改善箇所説明図

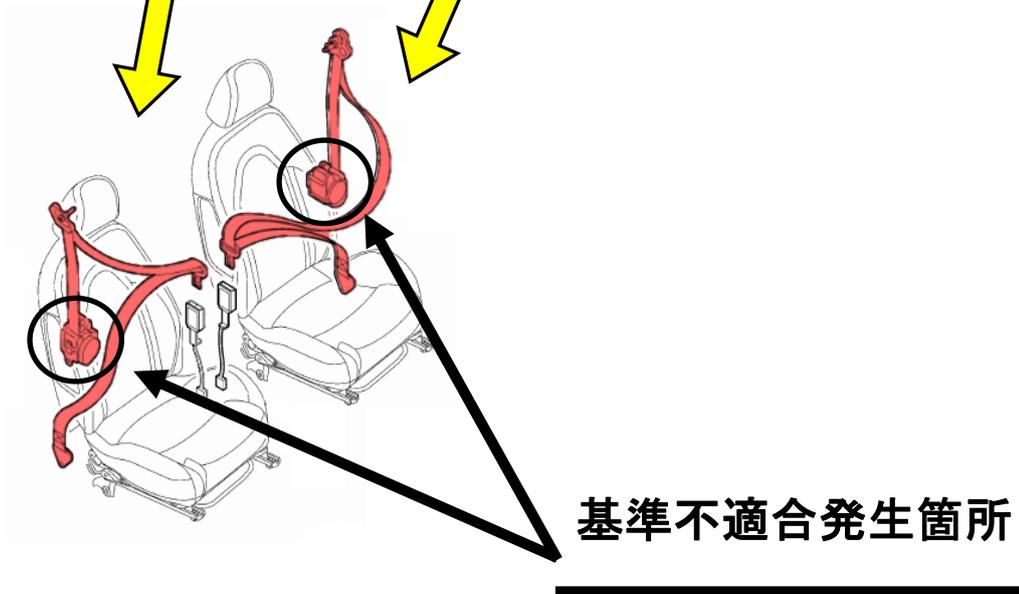
フロントシートベルトにおいて、シートベルトプリテンショナーの製造が不適切なため、ガス発生装置が正しく組み付けられていないものがある。そのため、衝突時にプリテンショナーが作動した際、ガス発生装置の容器が内張りを破って車室内に飛び出し、最悪の場合、乗員が負傷するおそれがある。

全車両、運転者席及び助手席のシートベルトを良品と交換する。
なお、外 2577 未実施車両においては、運転者席側のみ交換する。

識別：助手席側ドアストライカー下部固定ボルト頭部に黄色いペイントを塗布する。
